**PREVOST**ENREGISTRÉ - REGISTERED
ISO 9001 & ISO 14001**INFORMATION
DE
MAINTENANCE**

Im03-02

DATE : Janvier 2003	SECTION : 18 - Carrosserie
SUJET : INSTALLATION DES PORTES DE COMPARTIMENTS PORTE-BAGAGES

FIGURE1; A: FIXATION DU CYLINDRE DE PORTE, B: VIS DE FIXATION DU PIVOT , C: PIVOT

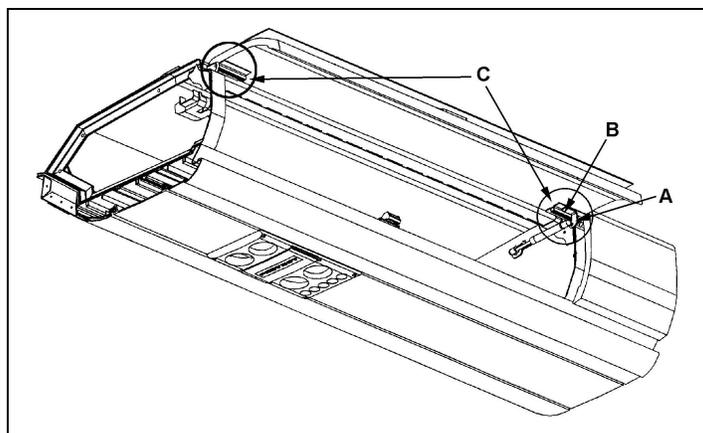
Le système de fixation des portes de compartiments porte-bagages intérieurs a été modifié. Si des portes de compartiments porte-bagages doivent être changées, suivre ces instructions.

1. Enlever la porte devant être remplacée. Pour ce faire, démonter l'extrémité du cylindre pressurisé fixé sur la porte (figure 1). Retirer les pivots à chaque extrémité de la porte en dévissant les vis fixant les pivots en place (figure 1).

FIGURE 2 : VUE DU MONTANT

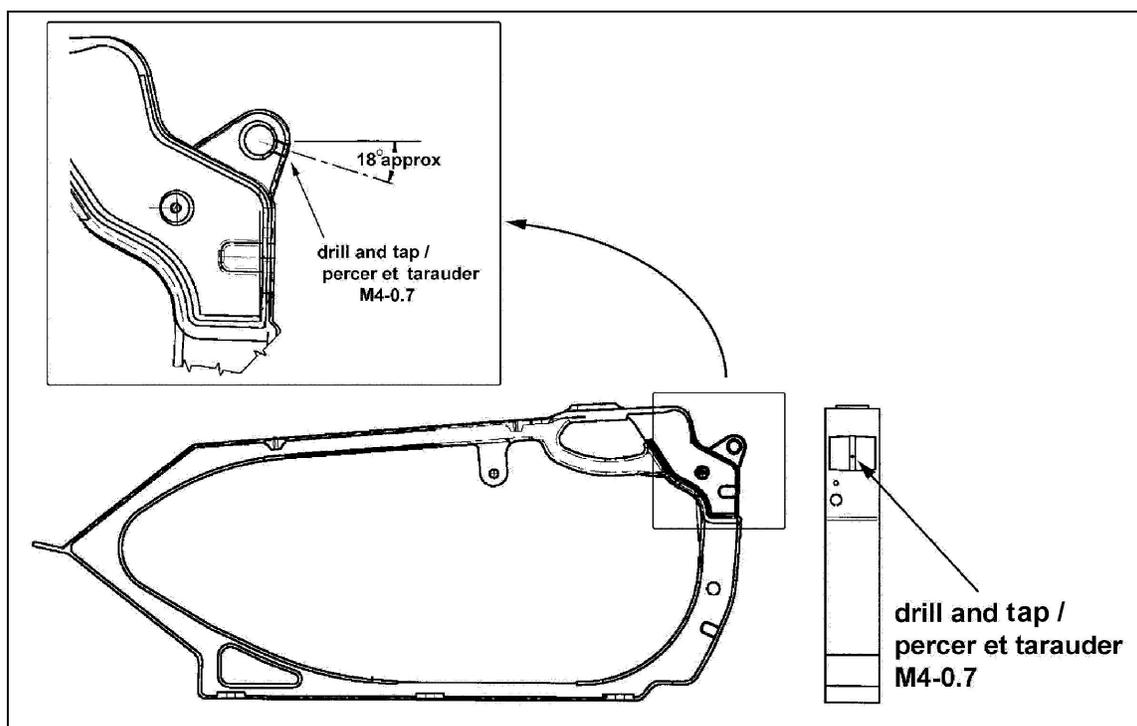
2. **REPLACEMENT D'UNE PORTE AVEC PIVOT DE 6"**. Poser la nouvelle porte en réutilisant les pivots, les manchons et les vis. Fixer les pivots en place dans les guides prévus à cette fin sur les portes situées de chaque côté. Réinstaller le cylindre de porte.
3. **REPLACEMENT DE DEUX PORTES CÔTE À CÔTE AVEC PIVOT DE 6"**. Poser la nouvelle porte en réutilisant les pivots et les manchons. Il est nécessaire de percer et de tarauder le montant entre les deux portes afin de fixer le pivot en place. Utiliser une vis #500587 pour fixer le pivot. Se référer aux figures 2 et 3.

FIGURE 4 : MONTANT POUR PIVOT DE 3"

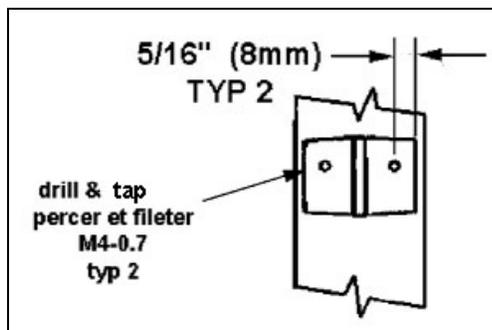
4. **REPLACEMENT DE PORTES AVEC PIVOT DE 3"**. Lors du remplacement de ces nouvelles portes, il est préférable d'utiliser un seul pivot de 6" plutôt que de réutiliser ceux de 3". Dans ce cas, percer et tarauder le montant tel que montré à la figure 2. Il peut être nécessaire de repercer directement dans le trou de passage du pivot afin que celui-ci puisse traverser complètement le pilier. Utiliser une vis #500587 pour fixer le pivot en place. S'il est impossible d'utiliser des pivots de 6" comme dans le cas de la porte situé à l'arrière gauche du véhicule, réutiliser les pivots de 3" ainsi que les manchons de nylon existants. Percer et tarauder le montant tel que montré aux figures 4 et 5 et utiliser des vis #500587 pour fixer le pivot en place.

FIGURE 5 : FIXATION DES PIVOTS DE 3"

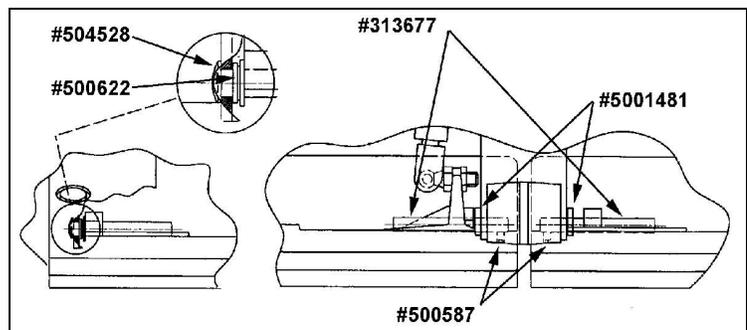
Remarque : le premier et le dernier compartiment porte-bagages de la série comporte un montant d'un coté et une cloison métallique de l'autre. Voir la figure 5 pour le mode de fixation de la porte de ce compartiment.
